1. Stwierdzono rozbieżność między opisem technicznym a zapisami STWiOR i przedmiarem robót. Zgodnie z opisem technicznym pkt. 3.1 i 3.3 warstwa ścieralna i wiążąca z asfaltobetonu ma posiadać frakcję 0/16, natomiast w STWiOR oraz w przedmiarze warstwy mają frakcję 0/11.
2. Do dokumentacji załączona została specyfikacja techniczna D - 07.05.01 / 1998 - Bariery ochronne stalowe. Brakuje ustawienia barier w przedmiarze robót. Prosimy o wyjaśnienie, czy ustawienie barier wchodzi w zakres robót.
3. Prosimy o wyjaśnienie czy montaż rur osłonowych wchodzi w zakres robót. Jeżeli tak, prosimy o wprowadzenie takiej pozycji do przedmiaru robót.

Jest to niezgodne z SST D.04.04.00 , gdzie na stronie 75 podano na wykresie krzywej uziarnienia :

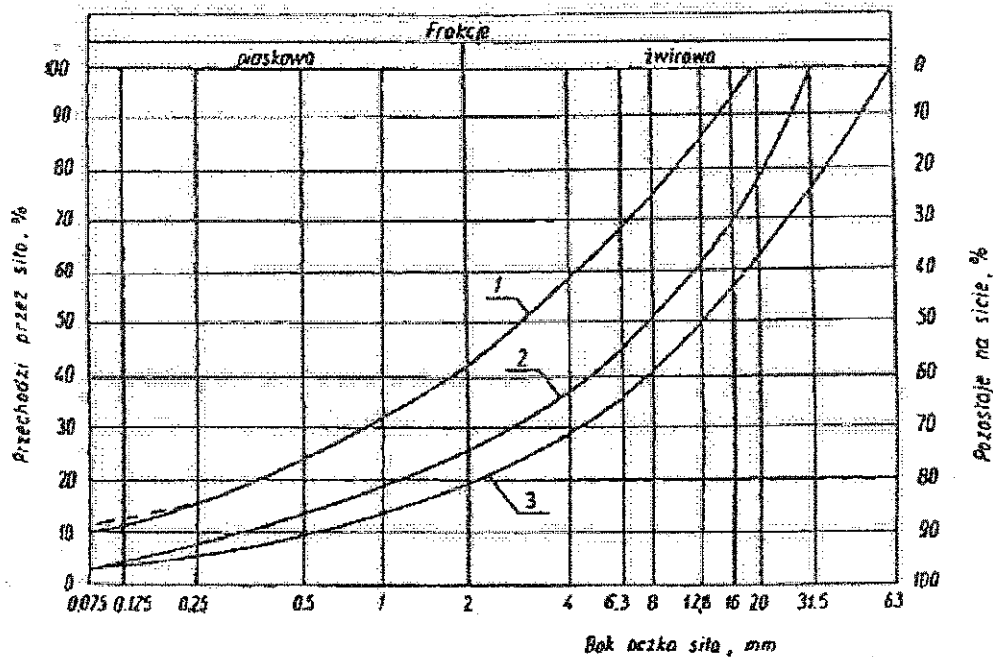
2) W pozycji 7 d.2 kosztorysu podano „Wykonanie i zagęszczenie podbudowy z kruszywa łamanego - warstwa dolna o grub. po zagęszcz. 12 cm ( frakcja 31,5-63mm )”

„1-2 kruszywo na podbudowę zasadniczą (górną warstwę) lub podbudowę jednowarstwową

1-3 kruszywo na podbudowę pomocniczą (dolną warstwę)

Krzywa uziarnienia kruszywa powinna być ciągła i nie może przebiegać od dolnej krzywej granicznej uziarnienia do górnej krzywej granicznej uziarnienia na sąsiednich sitach. Wymiar największego ziarna kruszywa nie może przekraczać 2/3 grubości warstwy układanej jednorazowo.”

SST D.04.04.00 podaje krzywą uziarnienia w zakresie 0,075 do 63 dla warstwy na podbudowę dolną .

W związku z powyższym uziarnienie na podbudowę górną może również spełniać wymagania dla podbudowy dolnej. Wykonanie podbudowy w jednej warstwie ma również uzasadnienie technologiczne – szybsze wykonanie kontraktu. Wobec powyższego prosimy o poprawienie opisu poz. 7 kosztorysu oraz o zgodę na wykonanie podbudowy w jednej warstwie co również dopuszcza SST.
